TRANS/WP.29/845  
8 mai 2002

PROJET DE COMPLÉMENT 22 À LA SÉRIE 03 D'AMENDEMENTS  
AU RÈGLEMENT No 37

(Lampes à incandescence)

**Vue B**  
**Figure 3 - Partie sans distorsion 4/  
et calotte noire 5/**

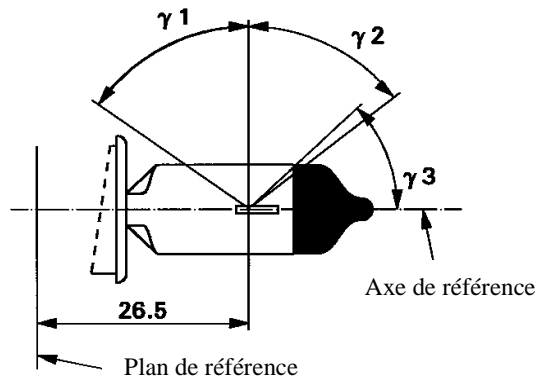
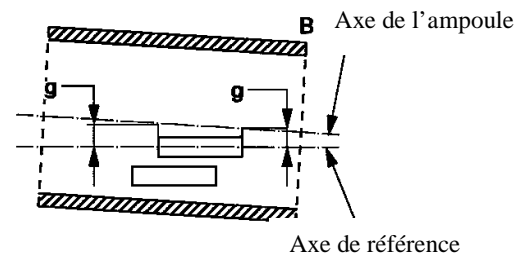
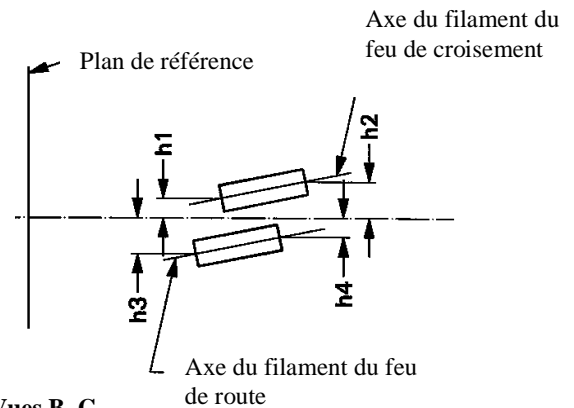
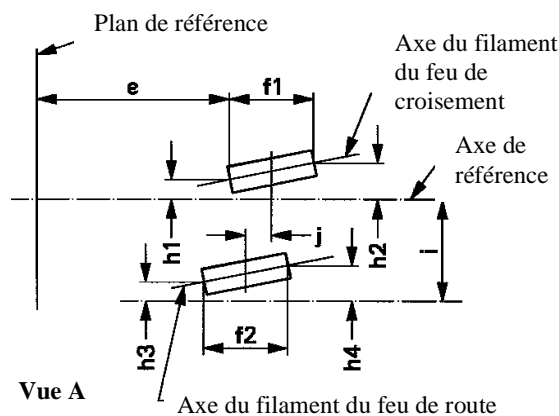
Ajouter à la fin les nouvelles feuilles de données H14/1 à H14/4, comme suit:

- 4/** L'ampoule doit être exempte de distorsion optique dans les angles  $\gamma_1$  et  $\gamma_2$ . Cette exigence s'applique à la totalité de la circonférence de l'ampoule comprise dans les angles  $\gamma_1$  et  $\gamma_2$ .

- 5/** L'occultation doit être réalisée au moins jusqu'à l'angle  $\gamma_3$ . Elle doit s'étendre au moins jusqu'à la partie cylindrique de l'ampoule et sur la totalité du sommet de celle-ci.

- 6/** L'excentricité de l'ampoule par rapport à l'axe du filament du feu de croisement est mesurée dans deux plans parallèles au plan de référence où la projection de la partie extérieure des spires terminales les plus proches ou les plus éloignées du plan de référence coupe l'axe du filament du feu de croisement.

- 7/** L'excentricité des filaments par rapport à l'axe de référence est mesurée dans les directions des vues A, B et C comme indiqué sur la figure 1, feuille H14/1. Les points à mesurer sont ceux où la projection de la partie extérieure des spires terminales les plus proches ou les plus éloignées du plan de référence coupe l'axe des filaments.

Prescriptions pour l'écran de contrôle

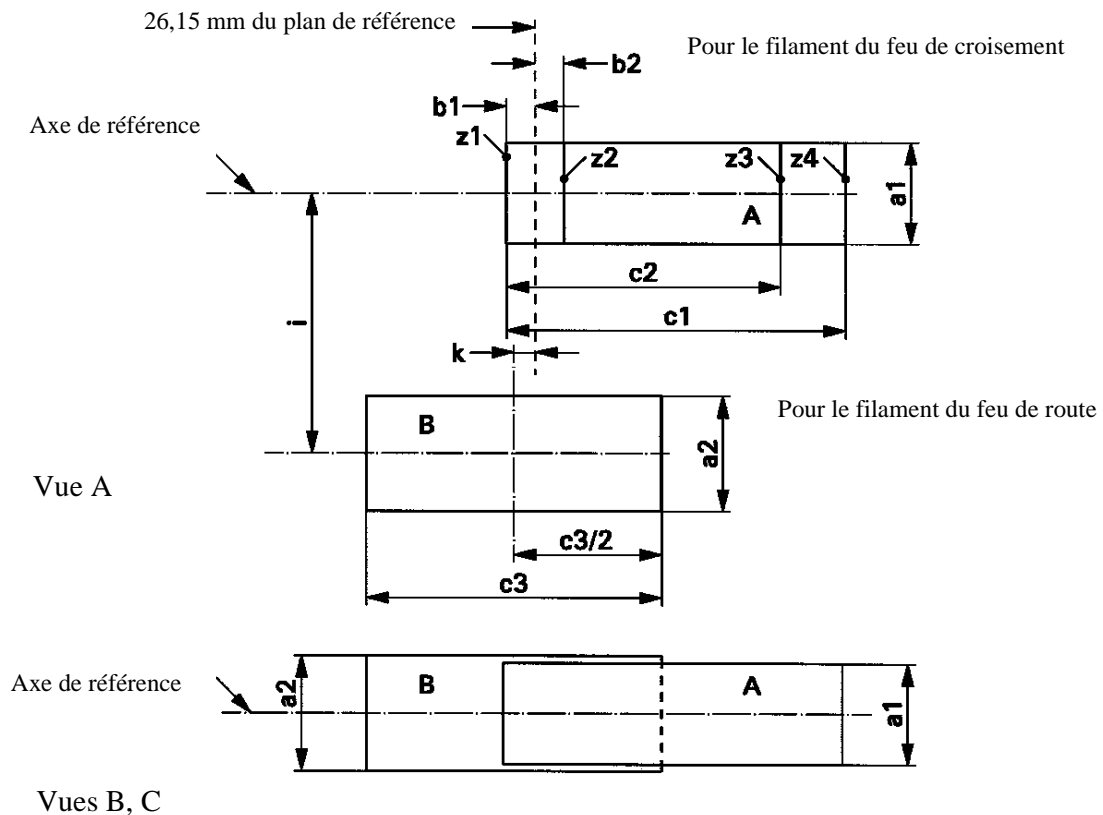
Cet essai permet de déterminer si une lampe à incandescence est conforme en contrôlant que les filaments sont positionnés correctement par rapport à l'axe de référence et au plan de référence.

a1	a2	b1	b2	c1	c2	c3	i	k
d1 +0,5	1,6 * d2	0,2		5,8	5,1	5,75	2,7	0,15

La position des filaments est contrôlée seulement dans les directions A, B et C comme indiqué sur la figure 1, feuille H14/1.

Le filament du feu de croisement doit être situé entièrement dans le rectangle A et le filament du feu de route doit être situé entièrement dans le rectangle B.

Les extrémités du filament du feu de croisement telles qu'elles sont définies sur la feuille H14/3, note 8/, doivent se trouver entre Z1 et Z2 et entre Z3 et Z4.

**FIGURE ILLUSTRANT LES POSITIONS DU RÉCEPTEUR COLORIMÉRIQUE**

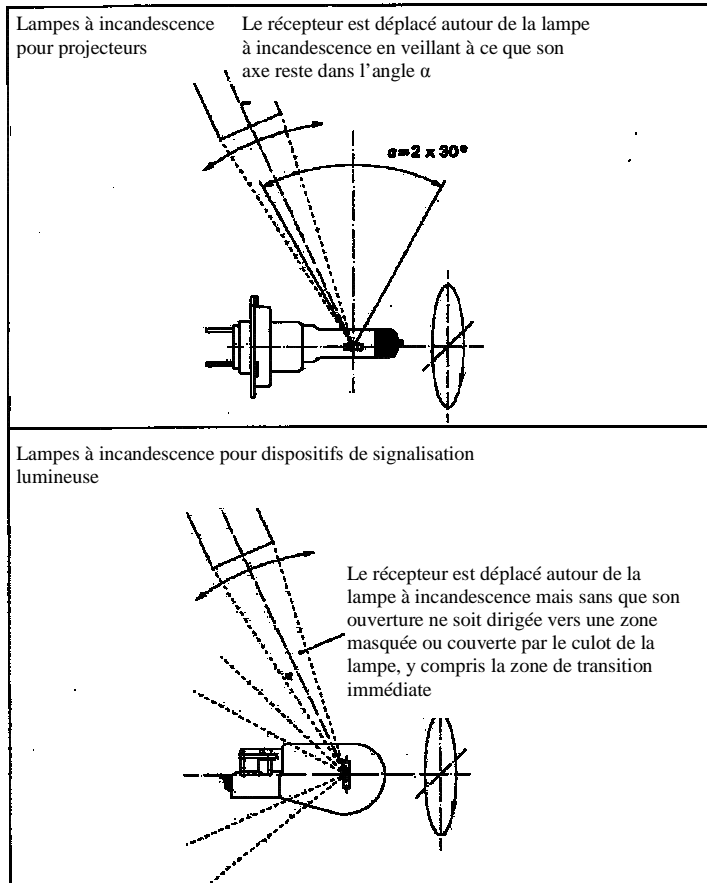
Annexe 5, modifier comme suit:

- 2.3 Directions de mesure (voir la figure ci-dessous).
    - 2.3.1 Le récepteur doit d'abord être placé perpendiculairement à l'axe de la lampe et à l'axe du filament (ou au plan du filament dans le cas d'un filament courbe). Une fois les mesures effectuées, on déplace le récepteur autour de la lampe à incandescence par pas bidirectionnels d'environ  $30^\circ$  jusqu'à ce que la zone définie aux paragraphes 2.3.2 ou 2.3.3 soit couverte. On effectue une mesure dans chaque position. Toutefois, aucune mesure ne doit être effectuée lorsque l'axe du récepteur coïncide avec l'axe du filament.

- 2.3.2 Sur les lampes à incandescence pour projecteurs, les mesures doivent être effectuées autour de la lampe à incandescence, l'axe de l'ouverture du récepteur étant situé à l'intérieur d'un angle de  $+30^\circ$  par rapport au plan perpendiculaire à l'axe de la lampe, l'origine étant située au centre du filament. Pour les lampes à incandescence à deux filaments, on considère le centre du filament du faisceau de route.

- 2.3.3 Sur les lampes à incandescence pour dispositifs de signalisation lumineuse, les mesures doivent être effectuées de façon aléatoire tout autour de la lampe, à l'exception de la zone masquée ou couverte par le culot de la lampe, y compris la zone de transition immédiate. Pour les lampes à incandescence à deux filaments, on considère le centre du filament principal.
